Gemeinde Klosters

Teilrevision Ortsplanung Schneesportgebiet Parsenn / Gotschna Genehmigung

Planungs- und Mitwirkungsbericht (PMB)

Projektbezogene Nutzungsplanung betreffend Neubau einer Sesselbahn "Chlein Wasserscheide – Weissfluh", betreffend Ersatzneubau der Gondelbahn "Schifer – Weissfluhjoch" sowie betreffend Erweiterung der Beschneiungsanlagen im Gebiet "Weissfluhgipfel – Weissfluhjoch – Obersäsställi – Gauderloch – Mässboden – Casanna" samt Neubau eines Speichersees im Gebiet "Kreuzweg" mit zugehörigem Umweltverträglichkeitsbericht (UVB)

3.1.1. Wintersportzone und Waldareal

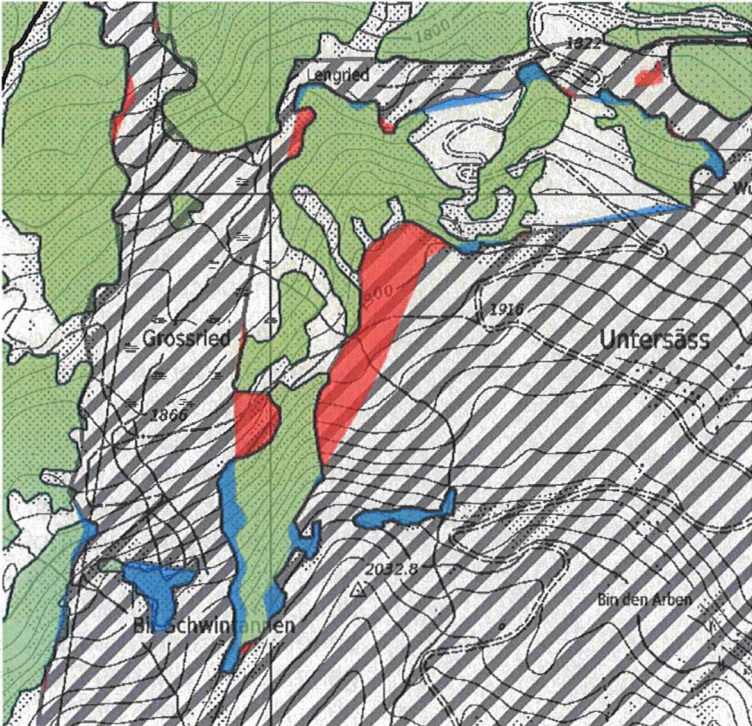
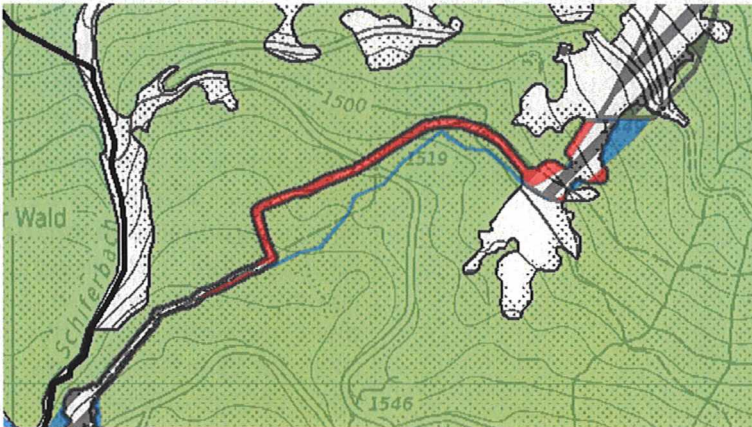
In den nachstehenden Planausschnitten sind zu überprüfende Punkte betreffend die Festlegung der Wintersportzone in Bezug auf die Walderhaltung dargestellt. Dabei haben die verwendeten Kolorierungen die folgenden Bedeutungen:

- **Rot:**
Flächen, wo die Wintersportzone im Vergleich zur bislang rechtskräftigen Ausscheidung erweitert wird.
- **Blau:**
Flächen, welche im Vergleich zur bislang rechtskräftigen Ausscheidung nicht mehr der Wintersportzone zugehörig sind.
- **Hellgrün:**
Flächen, bei welchen es sich um Waldareal gemäss Bundesgesetz über den Wald (WaG) handelt.
- **Dunkle Schraffur:**
Künftige Wintersportzone.
- **Breite schwarze Linie:**
Kennzeichnung der Gemeindegrenze.

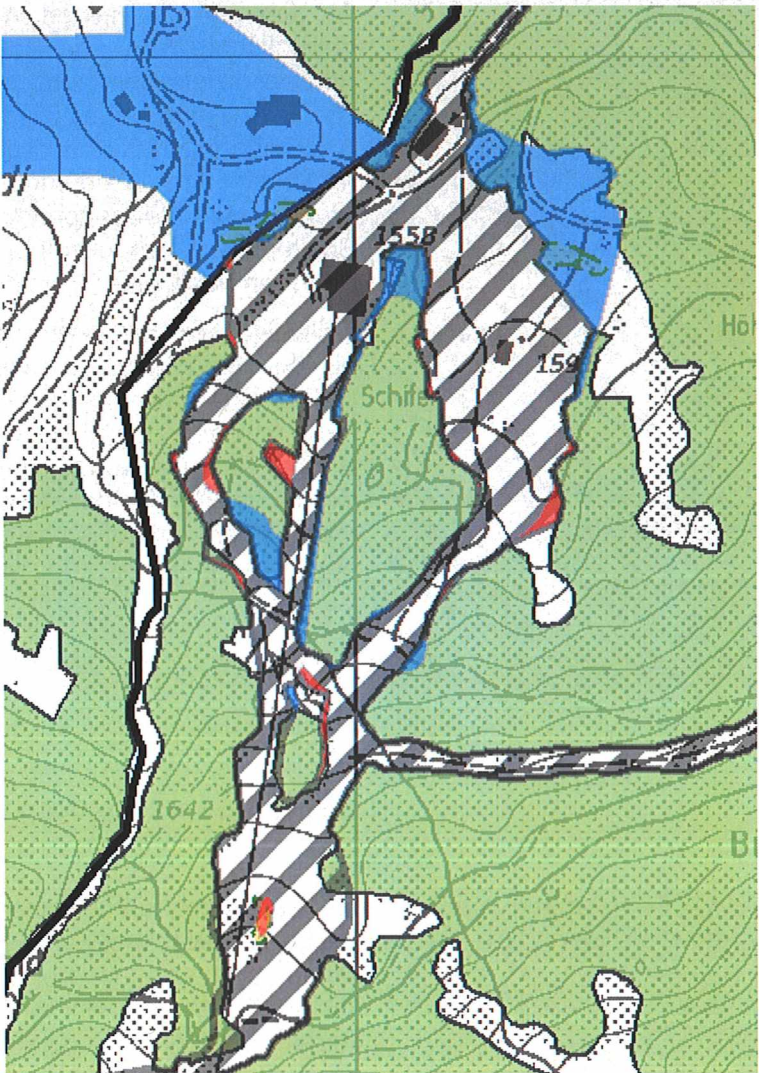
Ortsbezeichnung	Bemerkungen betreffend Wald
Wasserloch 	Die meisten neuen Bereiche der Wintersportzone liegen ausserhalb des Waldes. Einige schmale Überlagerungsstreifen sind noch zu bereinigen. Der neue Verlauf im Gebiet "Oberrüti" ist vermutlich auf einen früheren Digitalisierungsfehler zurückzuführen. Bewahrheitet sich diese Annahme, muss dies im Rahmen des PMB aufgezeigt werden. Falls dies nicht möglich ist, ist zur Bereinigung von Wald- und Wintersportareal um eine Rodungsbewilligung zu ersuchen. Die Wintersportzone für den südliche Arm der Pistenabfahrt erweist sich als Neuausscheidung. Zur Bereinigung von Wald- und Wintersportareal muss um eine Rodungsbewilligung ersucht werden.

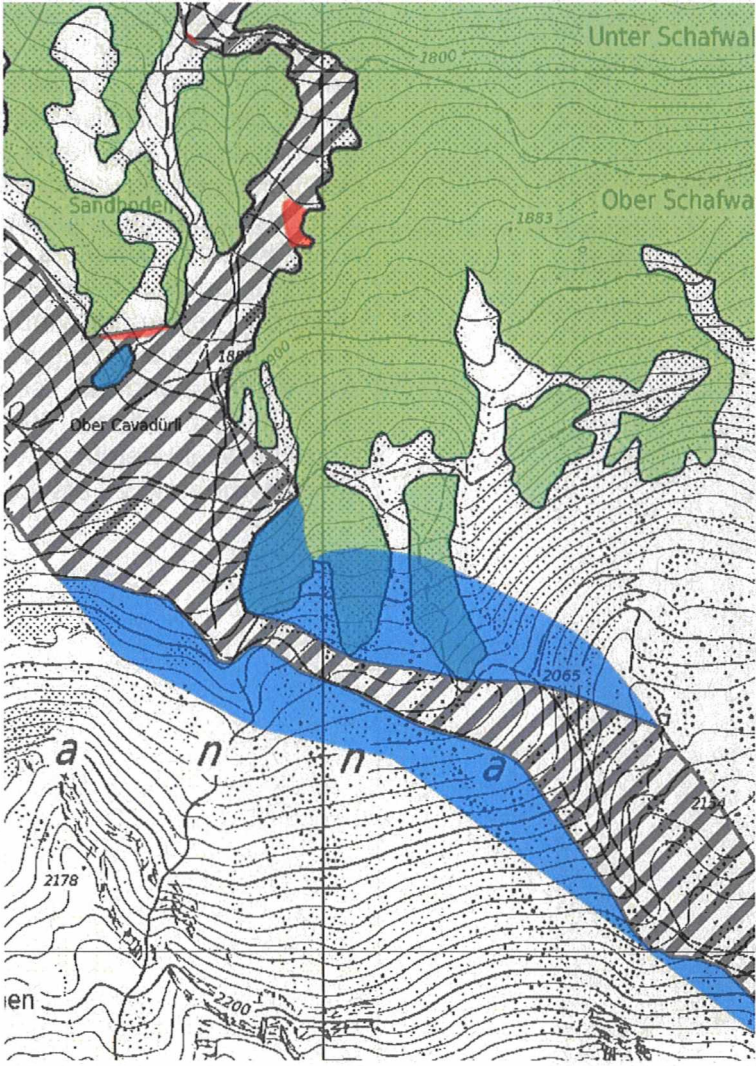
Ortsbezeichnung	Bemerkungen betreffend Wald
Mulinära 	Die geplanten Erweiterungen der Wintersportzone tangieren teilweise Wald. Ist der neue Verlauf auf einen formellen Fehler (beispielsweise einen Digitalisierungsfehler) zurückzuführen, muss dies im Rahmen des PMB aufgezeigt werden. Falls dies nicht möglich ist, ist zur Bereinigung von Wald- und Wintersportareal um eine Rodungsbewilligung zu ersuchen.

Ortsbezeichnung	Bemerkungen betreffend Wald
Bündiwald 	Im Bereich östlich des Gebietes "Serneuser Schwendi" gibt es zahlreiche Überlappungen der neu ausgeschiedenen Wintersportzone mit dem Wald. Die rechtskräftige Wintersportzone ist hier im Vergleich zur realen Nutzung zu schmal ausgeschieden. Ist der neue Verlauf auf einen formellen Fehler (beispielsweise einen Digitalisierungsfehler) zurückzuführen, muss dies im Rahmen des PMB aufgezeigt werden. Falls dies nicht möglich ist, ist zur Bereinigung von Wald- und Wintersportareal um eine Rodungsbewilligung zu ersuchen.

Ortsbezeichnung	Bemerkungen betreffend Wald
Grossried 	An wenigen Stellen ist Waldareal geringflächig von den Erweiterungen der Wintersportzone betroffen. Diese Überlappungen sind auf die Änderungen im Rahmen der Überarbeitung des Waldumrisses aufgrund des Neubauprojektes der Schiferbahn zurückzuführen und bedürfen noch einer Bereinigung. Teilweise wird die Wintersportzone bis an den Waldrand ausgedehnt. Hierzu wird festgehalten, dass ohne forstamtliche Bewilligung keine Bäume entfernt werden dürfen und dass nach der Entnahme von Bäumen der Wiederaufwuchs des Waldes sichergestellt werden muss.

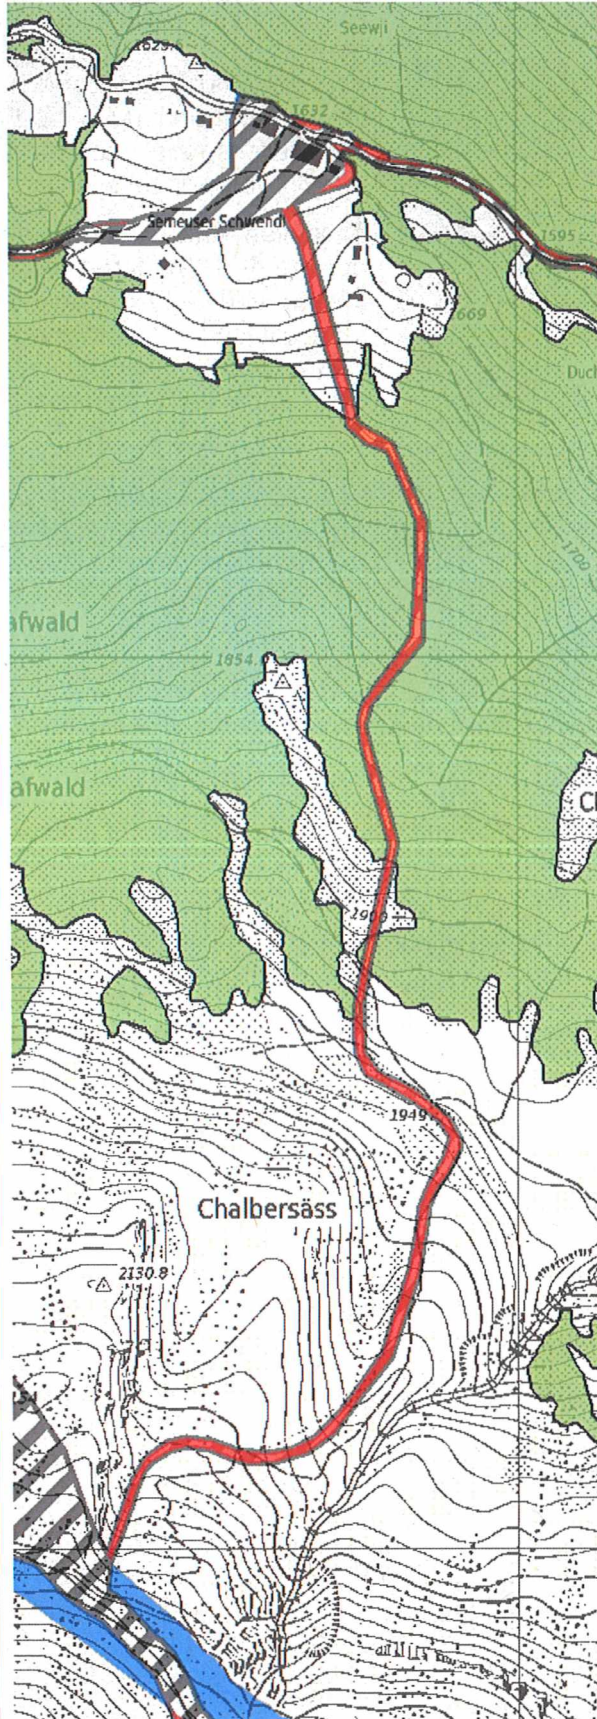
Ortsbezeichnung	Bemerkungen betreffend Wald
Talabfahrt nach Serneus 	Im Vergleich zur bislang rechtskräftigen Ausscheidung wird die Wintersportzone in nordwestliche Richtung verlegt. Mit dem neuen Verlauf der Wintersportzone soll ein vermutlicher Digitalisierungsfehler aus früherer Zeit korrigiert werden, indem die Wintersportzone auf den realen Verlauf der Skipiste angepasst wird. Falls die Skipiste im betroffenen Bereich seit jeher gemäss neuer Wintersportzonenausscheidung verlaufen ist respektive die rechtskräftige Zone infolge eines früheren Kartierungs- oder Digitalisierungsfehlers am falschen Ort ausgeschieden worden ist, muss dies im Rahmen des PMB aufgezeigt werden. Falls dies nicht möglich ist, ist zur Bereinigung von Wald- und Wintersportareal um eine Rodungsbewilligung zu ersuchen.

Ortsbezeichnung	Bemerkungen betreffend Wald
Talstation "Schifer" 	An wenigen Stellen ist Waldareal geringflächig von den Erweiterungen der Wintersportzone betroffen. Diese Überlappungen sind auf die Änderungen im Rahmen der Überarbeitung des Waldumrisses aufgrund des Neubauprojektes der Schiferbahn zurückzuführen und bedürfen noch einer Bereinigung. Im südlichsten Teil ist von der neu ausgeschiedenen Wintersportzone ein Feldgehölz betroffen. Sollte dieses Feldgehölz infolge der Wintersportnutzung auch in Zukunft nicht beeinträchtigt werden, ist die neue Wintersportzone im betroffenen Bereich ohne weiteres genehmigungsfähig. Sollte das Feldgehölz jedoch entfernt werden müssen, ist dafür gemäss Art. 17a des Gesetzes über den Natur- und Heimatschutz im Kanton Graubünden (Kantonales Natur- und Heimatschutzgesetz; KNHG) eine Heckenentfernungsbeurteilung des Amtes für ANU erforderlich. Eine solche Beurteilung kann erteilt werden, wenn für die Heckenentfernung die Standortgebundenheit und ein öffentliches Interesse begründet werden kann. Teilweise wird die Wintersportzone bis an den Waldrand ausgedehnt. Hierzu wird festgehalten, dass ohne forstamtliche Bewilligung keine Bäume entfernt werden dürfen und dass nach der Entnahme von Bäumen der Wiederaufwuchs des Waldes sichergestellt werden muss.

Ortsbezeichnung	Bemerkungen betreffend Wald
Ober Cavadürli 	An wenigen Stellen ist Waldareal geringflächig von den Erweiterungen der Wintersportzone betroffen. Diese Überlappungen bedürfen einer Bereinigung des Waldes oder der Wintersportzone. Teilweise wird die Wintersportzone bis an den Waldrand ausgedehnt. Hierzu wird festgehalten, dass ohne forstamtliche Bewilligung keine Bäume entfernt werden dürfen und dass nach der Entnahme von Bäumen der Wiederaufwuchs des Waldes sichergestellt werden muss. Die bestehenden Waldzungen und Buchten müssen erhalten bleiben.
